Oggetto: Codice procedura 10847 - Costruzione ed esercizio di un impianto di produzione di energia elettrica da fonte eolica "FIORA" di potenza nominale pari a 52,8 MW, da realizzarsi nel comune di Manciano (GR) e delle opere ed infrastrutture connesse

TESTO DELLE OSSERVAZIONI

IMMAGINE n. 3 MAPPA INTERVISIBILITA' IMPIANTI EOLICI (da aggiornare) esistenti e in procedura VIA al MASE e alla REGIONE LAZIO.

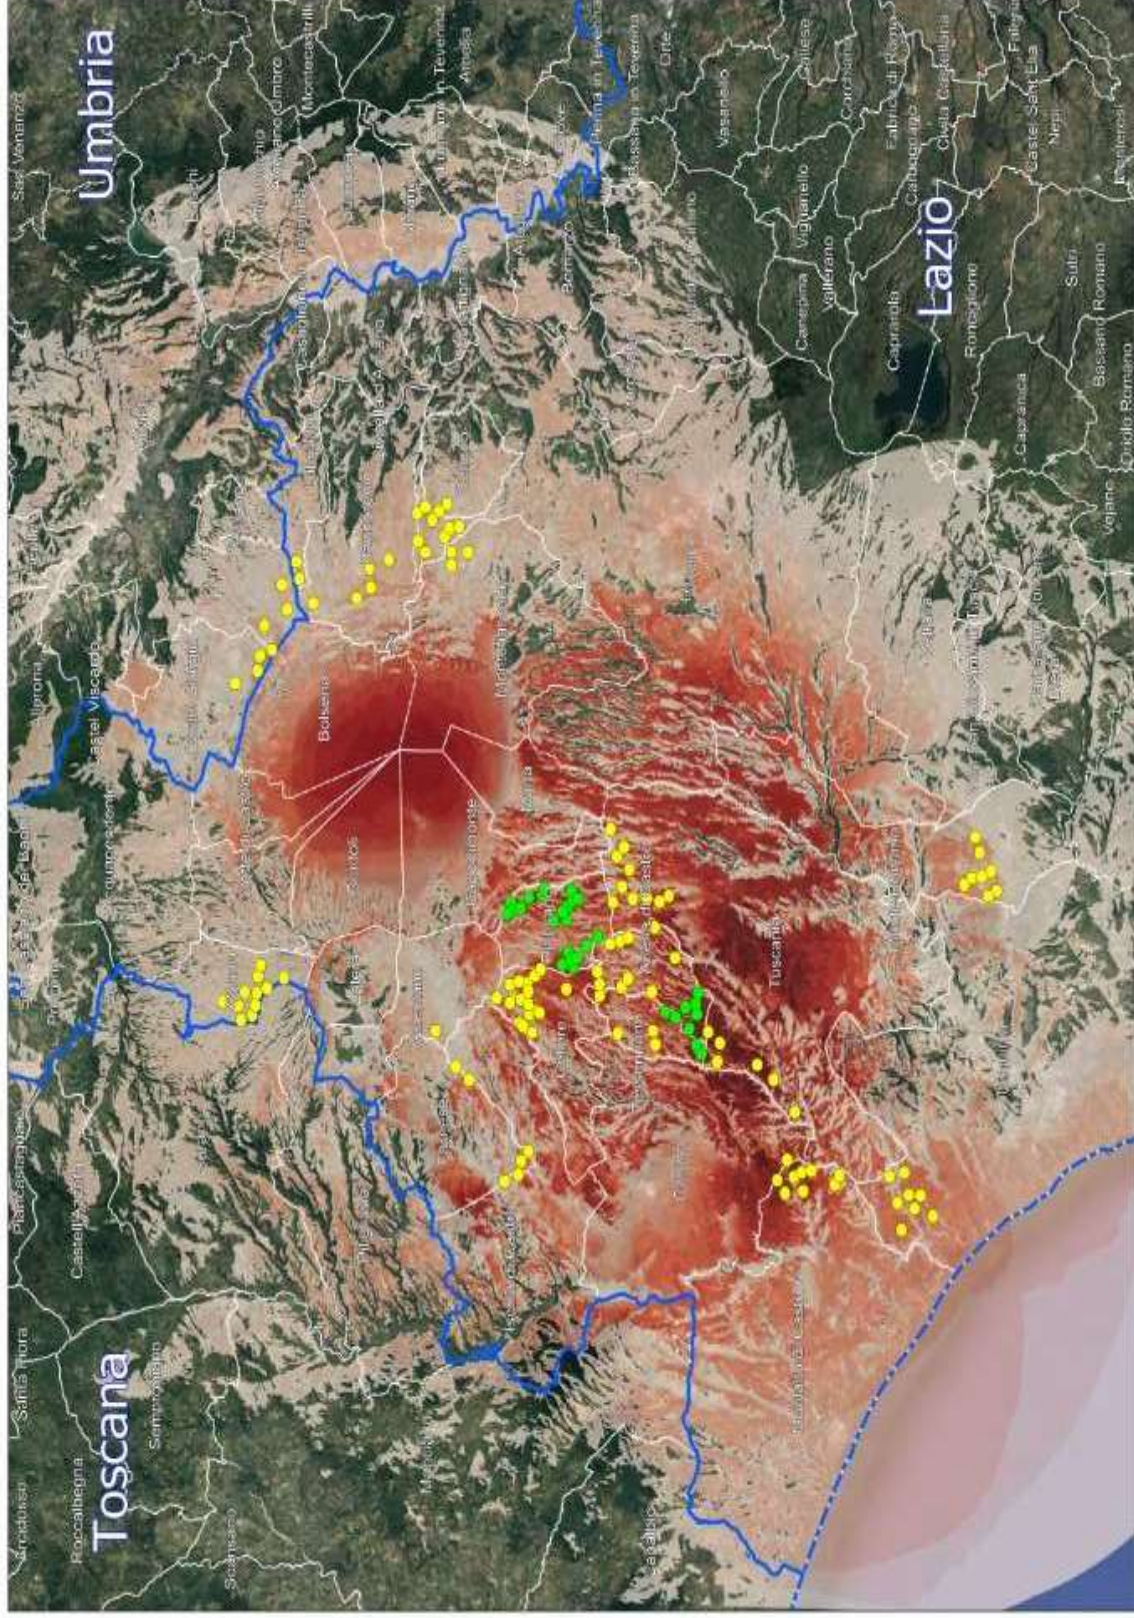
3) OSSERVAZIONE: CUMULO e SATURAZIONE IMPIANTI FER NELLA PROVINCIA di VITERBO, IN PARTICOLARE NEL COMUNE DI MONTALTO DI CASTRO E NELLA ZONA A CONFINE CON IL COMUNE di MANCIANO che SI TROVANO NELLO STESSO BACINO VISIVO.

La zona in cui in cui è stato progettato l'eolico Fiora è già occupata da diversi centinaia di ettari di impianti fotovoltaici già esistenti e in procedura VIA al Mase e alla Regione Lazio così come da diversi progetti di impianti eolici industriali (vedi Allegato Osservazioni immagini nn. 2,3 e 4. L'impianto eolico Fiora, pur trovandosi in Toscana ma nello stesso bacino visivo del territorio limitrofo laziale ed a poche centinaia di metri da una zona già estremamente satura del Lazio, andrebbe ad appesantire una situazione già *critica per la sostenibilità ambientale.*
